ODPOWIEDŹ NA ZAPYTANIE WYKONAWCÓW DOTYCZĄCE SPECYFIKACJI ISTOTNYCH WARUNKÓW ZAMÓWIENIA

Or.III.271.1.16.2020

Dotyczy: przetargu nieograniczonego zadania pn. "Przebudowa DG 121030N w msc. Różyna Dz. Nr 27-296/2 Gmina Sępólno".

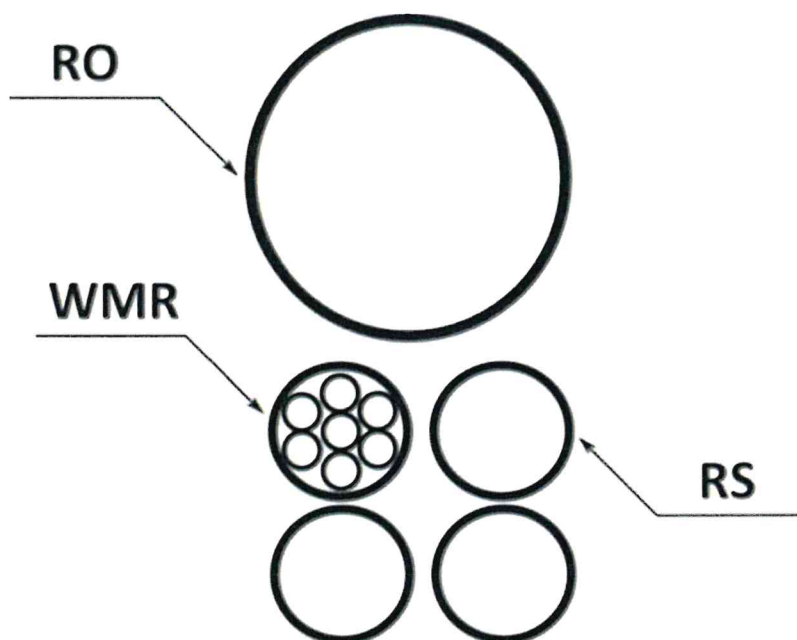
1. **Zapytanie nr 1** – Czy postępowanie przetargowe w swoim zakresie obejmuje budowę kanału technologicznego? Jeżeli TAK, to prosimy o udostępnienie dokumentacji budowlano-wykonawczej, dotyczącej kanału technologicznego, celem skalkulowania kosztów i przygotowania odpowiedniej i kompletnej oferty.

Odpowiedź nr 1 – Postępowanie przetargowe obejmuje w swoim zakresie budowę kanału technologicznego. Zamawiający nie posiada projektu kanału technologicznego. Zgodnie z art. 29 ust. 1 ustawy Prawo Budowlane kanał technologiczny w pasie drogowym w ramach przebudowy drogi jest na zgłoszenie i nie wymaga opracowania projektu.
